**Měřicí relé a ochranná zařízení –
Část 187-1: Funkční požadavky na rozdílovou
ochranu – Omezovaná a neomezovaná
rozdílová ochrana motorů, generátorů
a transformátorů**

**ČSN
EN IEC 60255-187-1
OPRAVA 1**

Corrigendum

Text opravy IEC 60255-187-1:2021/COR1:2023 byl schválen CENELEC jako EN IEC 60255-187-1:2021/AC:2023-04 bez jakýchkoliv modifikací.

Obrázek A.7 – Mezifázové dodávání na straně trojúhelníku

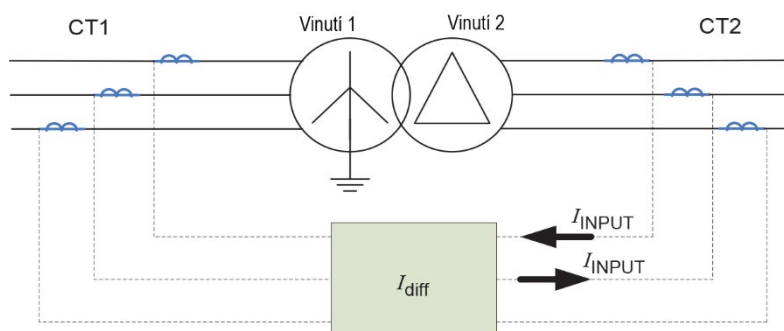
Nahrazuje se stávající obrázek A.7 tímto novým obrázkem:
